*Ministero dell' Ambiente e della Sicurezza Energetica*

**Parere n. 894 del 10 novembre 2023**

<b>Progetto:</b>	<p style="text-align: center;"><i>Verifica di ottemperanza Prescrizioni dal n.1 al n. 8 parere CTVA n.3207/2019</i></p> <p><b>Piano straordinario per l'accessibilità a Cortina 2021 - S.S. 51 "di Alemagna" - Miglioramento della viabilità di accesso dell'abitato di Cortina e Piano di Utilizzo terre ex art. 9 del DPR 120/2017</b></p> <p>- Prescrizioni dal n.1 al n. 8 parere CTVA n.3207/2019, prescrizioni dal n. 1 al n. 2 del parere del Ministero della cultura prot. 7923/2020 e prescrizioni dal n. 1 al n. 32 del parere della Regione Veneto di cui alla DGR 1871/2019</p> <p style="text-align: center;"><b>ID_VIP 10315</b></p>
<b>Proponente:</b>	<p><b>Commissario per l'adeguamento della viabilità statale nella Provincia di Belluno per l'evento sportivo Cortina 2021</b></p>

**Fig. 1: Sezioni semplificate di progetto ed ipotesi di allungamento della galleria.**

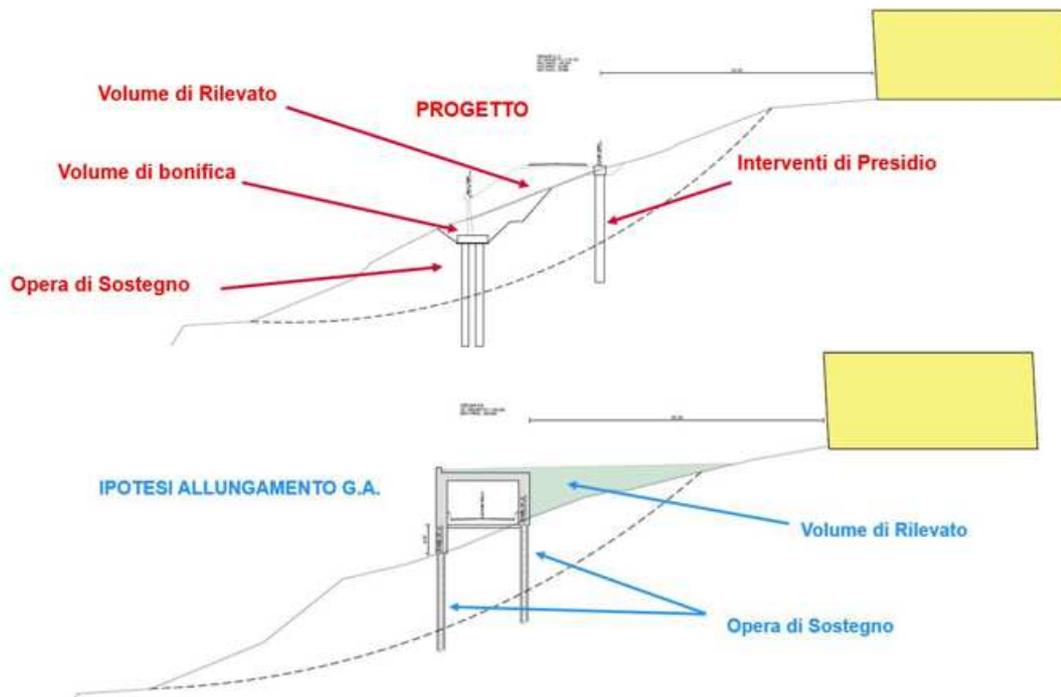
Il Proponente nella relazione di ottemperanza vuole evidenziare come la soluzione di prolungamento della Galleria nella configurazione “in rilevato” produce un incremento di peso nella parte a monte dell’area instabile producendo un aggravio di azioni in-stabilizzanti sull’equilibrio del pendio.

Il Proponente riporta un confronto qualitativo (vedi Figura 1) tra lo schema di progetto e la proposta di allungamento della Galleria artificiale.

Valutata la documentazione trasmessa, si ritiene che allo stato attuale non sia possibile esprimere una valutazione tecnica appropriata delle due soluzioni e si rinvia pertanto agli approfondimenti che saranno svolti in fase di progetto esecutivo.

Tutto ciò premesso **la condizione ambientale n. 1** non può essere presa in considerazione in quanto tale e **risulta da ottemperare** in fase di progettazione esecutiva.
